# ENQUÊTE PUBLIQUE PORTANT SUR LE PROJET DE REMPLACEMENT DU TÉLÉSIÈGE DES CHAUDANNES

## RAPPORT D'ENQUÊTE

**RAPPORT ENQUÊTE PUBLIQUE REMPLACEMENT TÉLÉSIÈGE DES  
CHAUDANNES / STATION LES KARELLIS  
MONTRICHER-ALBANNE / ALBIEZ-MONTROND  
23 octobre – 23 novembre 2020**

## Plan masse de la gare d'arrivée et de la piste de raccordement aux pistes de ski existantes

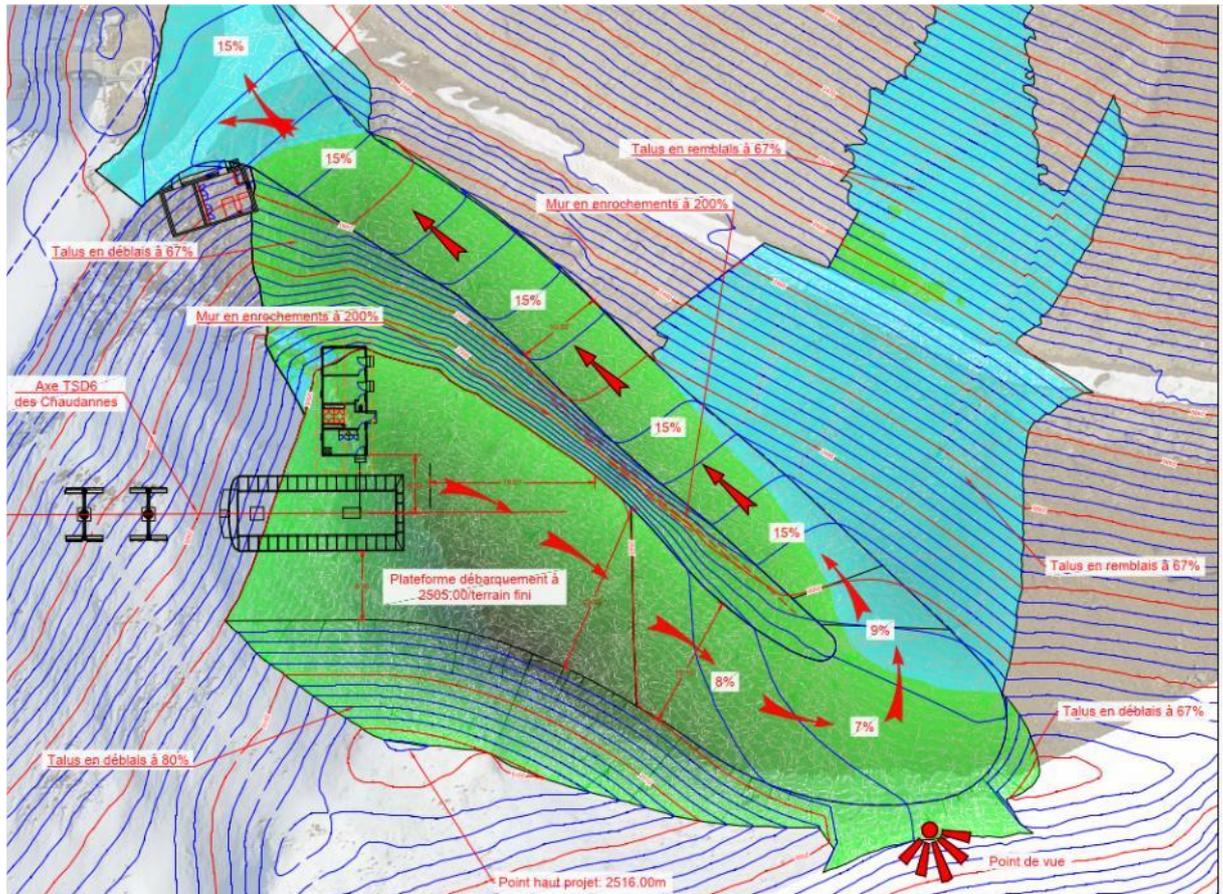
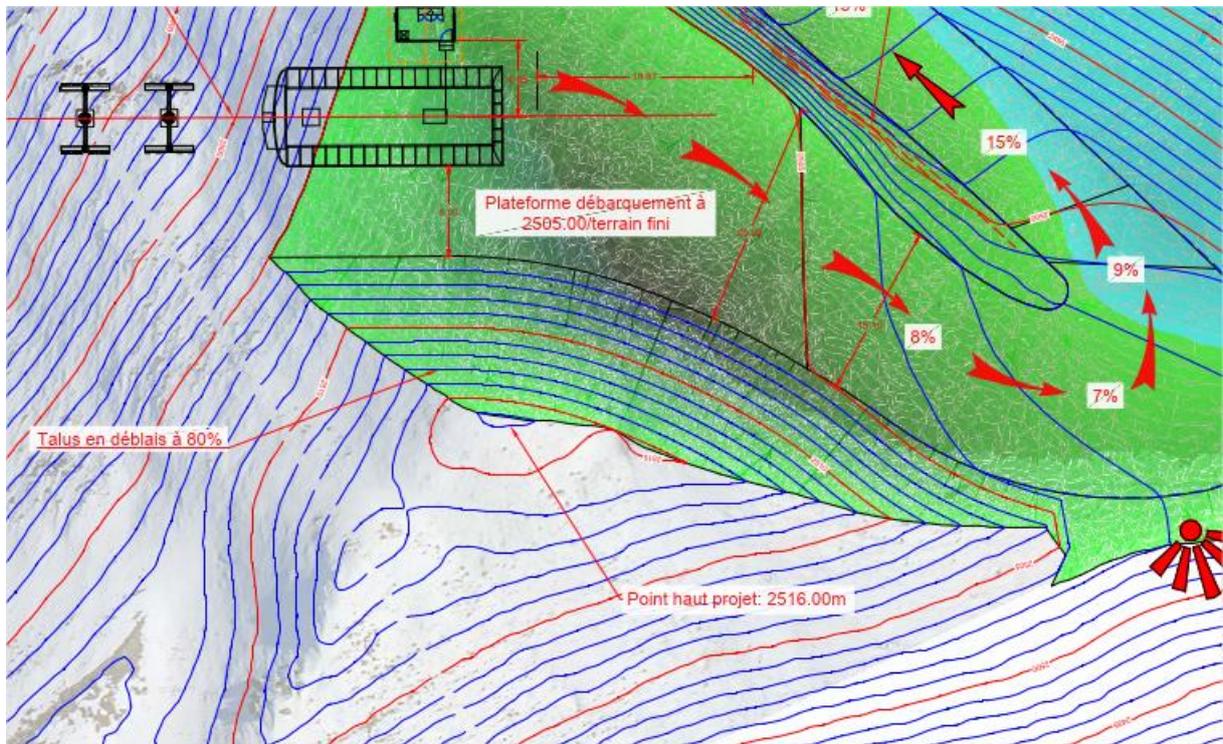
### Inconvénient de cette solution :

- La gare étant positionnée au niveau de l'arête après terrassement de la plateforme de débarquement, elle se retrouve fortement exposée à des régimes de vent forts pouvant pénaliser la disponibilité de l'exploitation. La technologie de type attaches débrayables permet cependant de fiabiliser l'exploitation dans ces conditions grâce à des véhicules qui ont une très bonne tenue au vent en raison de leur poids de l'ordre de 500 kg à vide contre 150 kg pour les sièges actuels. Ceci permet de garantir une exploitation avec un vent de 23 m/s. La technologie de type attaches débrayables permet aussi d'avoir, avec le stockage des véhicules en gare aval, un fonctionnement en mode dégivrage du câble par mouvement lent du câble hors exploitation lorsque les conditions météorologiques sont défavorables. Ceci permet d'améliorer la disponibilité de l'installation avec une mise en service rapide après des phénomènes météorologiques défavorables (seulement 20 minutes pour l'opération de recyclage des véhicules en ligne).

- Les terrassements pour aménagement de la plateforme de débarquement viennent affecter le sommet de la pointe des Chaudannes. L'altitude de la plateforme de débarquement a été étudiée pour essayer d'éviter d'affecter le sommet de la pointe des Chaudannes mais un évitement total s'est avéré impossible. Avec un niveau supérieur à la cote 2 505 m retenue, la zone de plat aménageable n'est pas suffisante pour permettre la fonctionnalité de l'aménagement. Elle ne permet pas d'avoir une
